Gemeinde Salem – Bebauungsplan „Neufrach-Ort, 5. Änderung 2018“

Erneute Öffentliche Auslegung nach §§ 3 Abs. 2 und 4 Abs. 2 Baugesetzbuch (BauGB)

Stellungnahmen Privater

Abbildung 1: Entwurf Regionalplan 2020 des Regionalverbandes Bodensee-Oberschwaben, Ausschnitt Uhldingen – Salem – Bermatingen

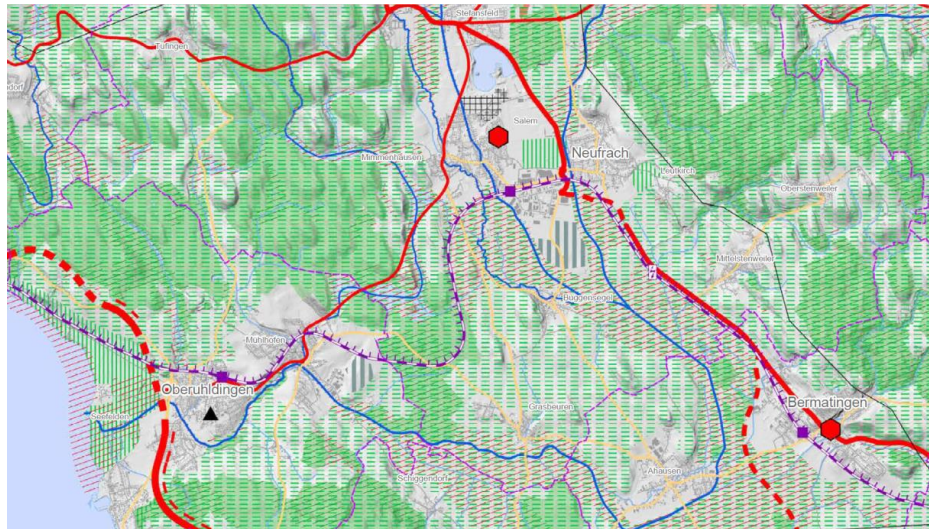
In dem im Sommer/Herbst 2019 öffentlich aufgelegten Entwurf für den neuen Regionalplan des Regionalverbandes Bodensee-Oberschwaben (RVBO) wird auch im Bereich von Salem und Neufrach die Zweigleisigkeit der Bodenseegürtelbahn als planerische Zielsetzung zur Freihaltung festgelegt. Dies ist bei allen planerischen Festlegungen zu berücksichtigen. Der Raum muss daher auch im Bereich des Bebauungsplans "Neufrach-Ort" freigehalten werden, damit der Einbau eines zweiten Gleises ohne neue Konflikte bei der Umsetzung realisiert werden kann.

Abbildung 2: Vorschlag für neue Bahn-Haltestelle Neufrach-Ort

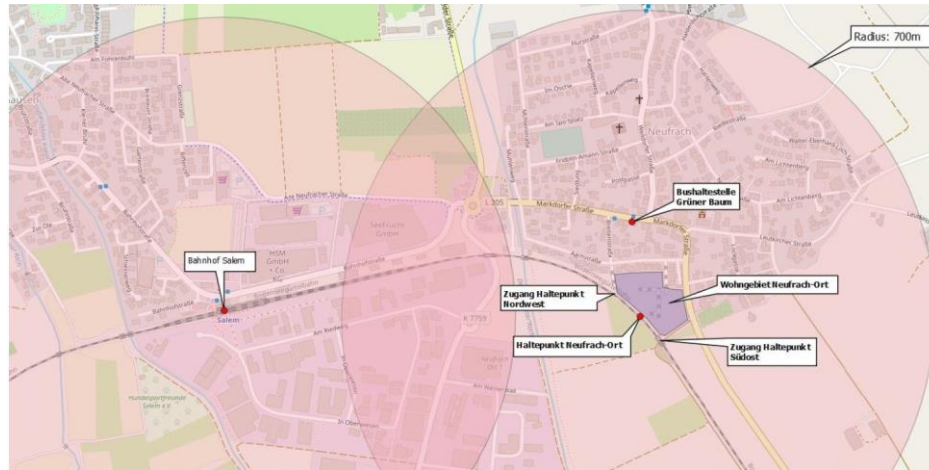
Wie erwähnt, liegt das Neubaugebiet direkt neben der Bodenseegürtelbahn. Die Bahn liegt hier in einer leichten Krümmung und auf einem ca. 2 Meter hohen Damm. Aufgrund dieser Ausgangslage ist die Anlage einer neuen, zusätzlichen Bahnhaltestelle relativ einfach zu bewerkstelligen. Eine Unterführung (südöstlich) besteht bereits. Eine zweite, noch zu bauende Unterführung – am nordwestlichen Ende des Bebauungsplan-

Gebiets – gewährleistet den direkten Zugang zum neuen Wohngebiet und zu den bestehenden Siedlungen im Zentrum von Neufrach. Neben den Bahnsteigzugängen sind bei der Freihaltung von Flächen auch Fahrradabstellanlagen (incl. mietbare Fahrrad-Boxen) zu berücksichtigen.

Abbildung 4: Aus Sicht der IBSB erscheint eine neue Haltestelle im violetten Bereich als ideal

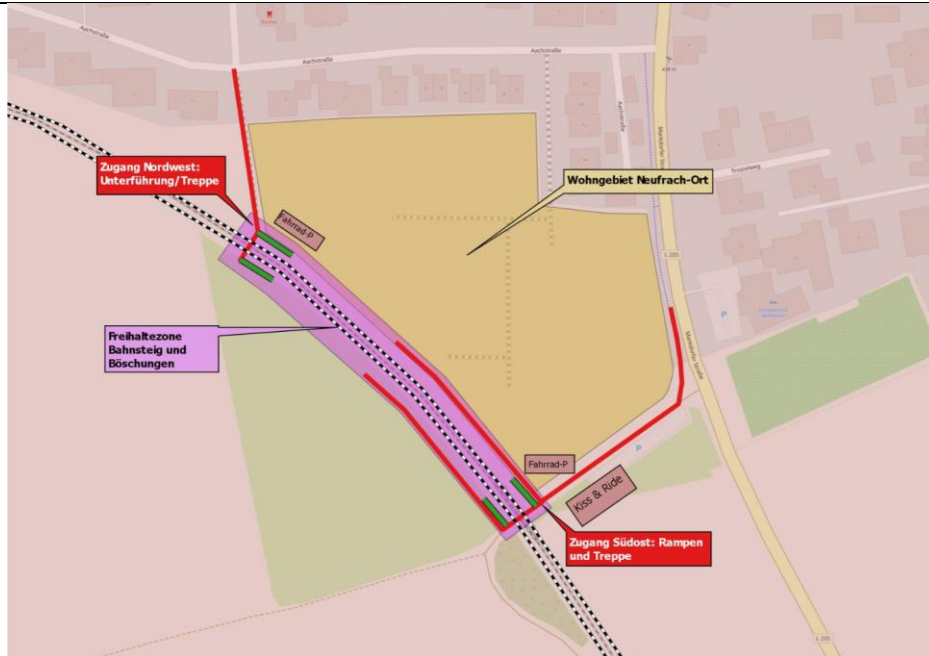
Abbildung 3: Luftaufnahme mit Grundstücksgrenzen (Katastergrenzen). Die 16 Meter breite Bahn-Parzelle reicht für den Bau des zweiten Gleises (auf welcher Seite soll es hinkommen?) und die beiden Außenbahnsteige kaum aus.
